Detaljplan för

Eskilshem 4:1 Kapellbacken Södra

Norr
Eskilstuna kommun

Sammanställning av synpunkter från samråd

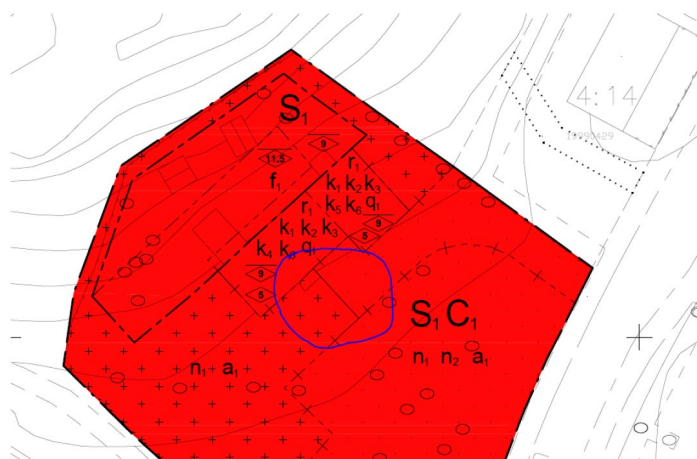
Det är 2 linjer i plankartan som det ser ut som att det är ritningsfel/generaliseringsfel på det är en egenskapsgräns eller administrativ och egenskapsgräns i plankartan som är hel och inte upphuggen samt planområdesgränsen i teckenbeskrivningen som är solid och inte upphuggen. Se bilder nedan.

Om det inte är tydligt vilken gräns som avgränsar vad i plankartan så lämnas det utrymme för tolkning.

Synpunkt noterad.
